Dotyczy: postępowania o udzielenie zamówienia publicznego na Rozbudowę i przebudowę budynku po Katedrze i Zakładzie Mikrobiologii Uniwersytetu Medycznego wraz z otoczeniem i budynkami towarzyszącymi dla potrzeb Wydziału Nauk o Sztuce UAM ul. Wieniawskiego 3 w Poznaniu

WYJAŚNIENIA TREŚCI SWZ

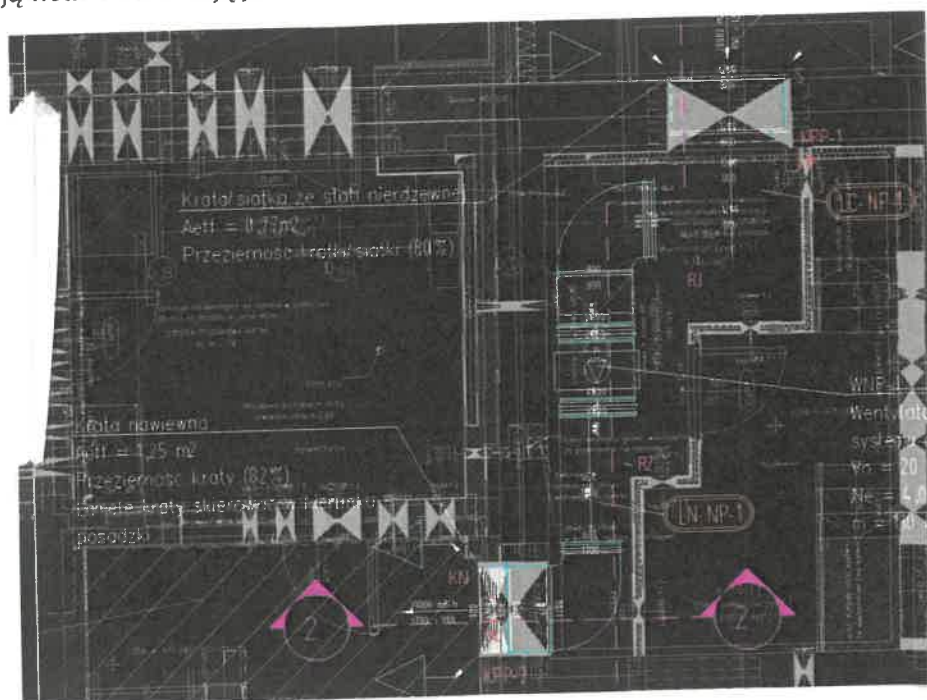
W dokumentacji projektowej w zakresie instalacji wentylacji wskazano kratkę ze stali nierdzewnej (fragment rysunku załączamy poniżej). Prosimy o wyjaśnienie, czy cała instalacja ma być wykonana ze stali nierdzewnej, czy zamieniamy kratkę w wykonaniu nierdzewnym i wykonujemy ją wraz z instalacją jako na standardowy ocynk.

Odpowiedź: Kratę/siatkę o wymaganej przezierności wraz z krótkim odcinkiem instalacji od kraty do kłapy ppoż. KPP-1 należy wykonać ze stali nierdzewnej. Pozostała część instalacji ze stali ocynkowanej.
